0003 Technische Service-Information

Betrifft:	61-34835-20
Fabrikat:	Rover, Land Rover
Typ:	Rover 25/45/111/114/211/214/216/218/ 400/414/416; Land Rover Freelander
Motorcode:	K-Series

Neue MLS-ZKD für Rover und Landrover

Bild 1_Aktuelle Ausführung Land Rover Teile Nr.: LCN000140L

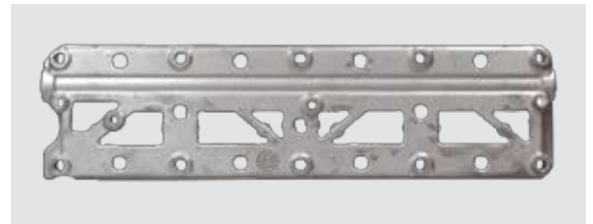
Um eine sichere Abdichtung gewährleisten zu können, muss diese Zylinderkopfdichtung immer in Verbindung mit der neuen Klemmleiste (**Bild 1**) verbaut werden. Bei Motoren mit früherer Ausführung der Klemmleiste (**Bild 2**) muss diese ausgetauscht werden.
